Date, lieu, participants :

Avenue Pierre Marzin à Lannion entre le rond-point de Pégase (1) et le rond point de l'aéroport (8).
Le 14 juin 2010 à 17h45.

- **Schéma général**

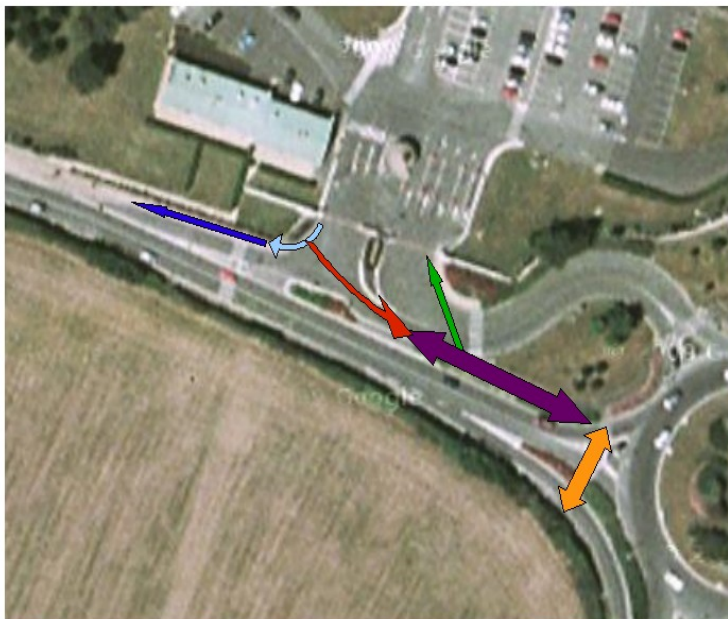
Pour traverser au rond point de Pégase en venant de la piste à double sens le long de l'avenue de la Résistance, la visibilité est mauvaise à cause de la haie d'un côté et des panneaux de circulation sur le haricot central de l'autre.

Problème de visibilité

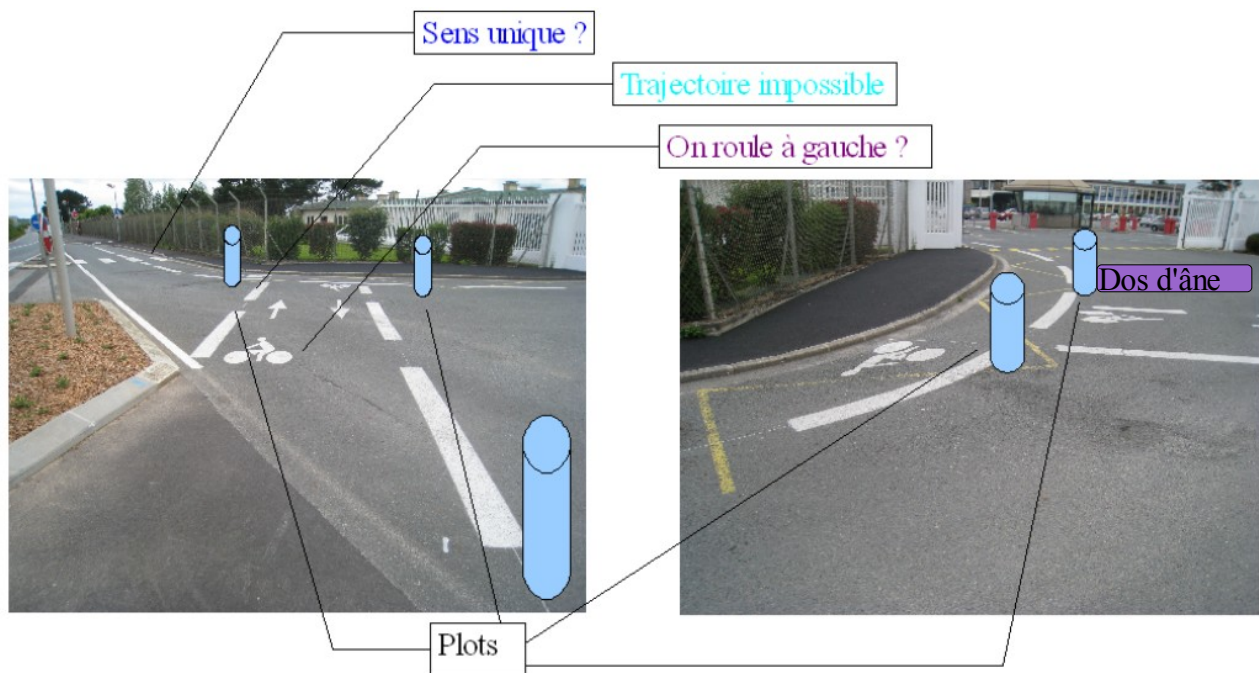
Entre le rond point du Pégase et l'entrée de la piste sur trottoir on peut constater que le marquage au sol est assez folklorique :

–On roule à « l'anglaise » puisque le marquage au sol indique que les vélos doivent rouler en se croisant par la droite !

–Pour se rendre sur le site de France Télécom il faut couper en travers les 2 voies entrée / sortie du site

–Entre la sortie de France Télécom et l'entrée de la zone sur trottoir il n'y a plus de double sens possible : si on se réfère au marquage on ne peut sortir dans le sens aéroport / rond point Pégase.

-Dans cette même zone pour rejoindre la zone à « l'anglaise », la section cyclable fait une chicane pas très pratique.

-Absence de couleur verte sur le marquage dans les zones partagées auto/vélo.

Malgré le marquage au sol, les voitures ne respectent pas la zone cyclable, les voitures sortant du site France Télécom, mordent sur les bandes cyclables (voir photo ci-dessous). L'idéal serait de fermer la voie en direction de l'aéroport, toutefois des plots bien placés seraient déjà une solution plus sécurisante que le simple marquage au sol. Autre option un dos d'âne à la sortie de France Télécom pour ralentir le trafic sortant du site.

2) le long du site France-Télécom

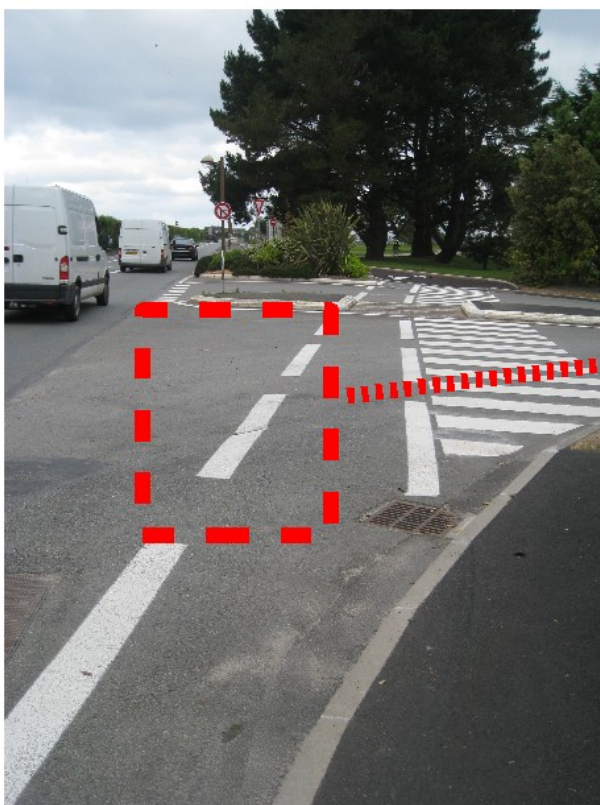
Sur cette portion rien à signaler, quelques herbes commencent à pousser sous le goudron, le revêtement est un peu bosselé, mais la voie est très large et vraiment pratique, toutefois piétons et

cyclistes ne savent pas trop où circuler sur ce trottoir.

végétation

Absence de démarcation piéton / cycle

5) Intersection avec la rue Ampère

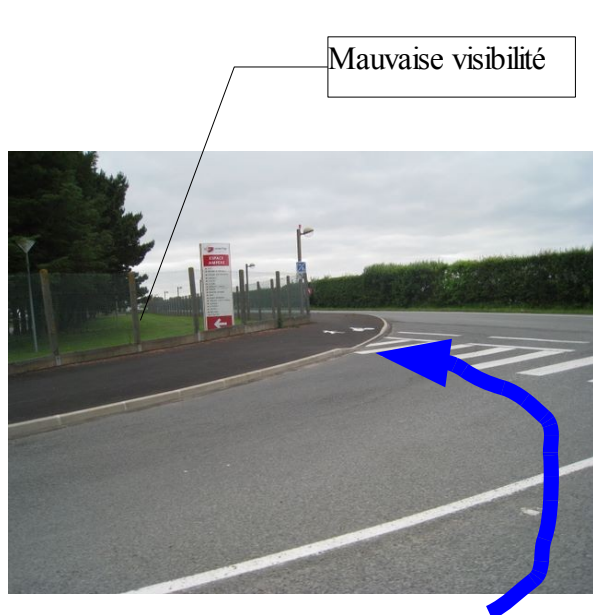
Même remarques qu'au 4). La traversée de la rue est bloquée par les voitures qui patientent au « céder le passage » et il faut se méfier des voitures qui tournent vers la rue Ampère.

À qui la priorité, cycliste qui va tout droit ou automobiliste qui tourne

Piste coupée par les automobilistes au cédez le passage

Même remarques qu'au 4). Dans le sens rond-point de Pégase aéroport, tourner vers la Rue Ampère est délicat car il faut se méfier des automobilistes qui prennent la même direction. La transition trottoir-route est mal réalisée..

Prendre la piste en direction du rond-point de Pégase venant de la rue Ampère est délicat car la visibilité est mauvaise, et qu'on ne sait pas trop où se placer sur la route : d'ailleurs bon nombre de

Le bateau qui commence en plein milieu de la piste est à corriger rapidement.
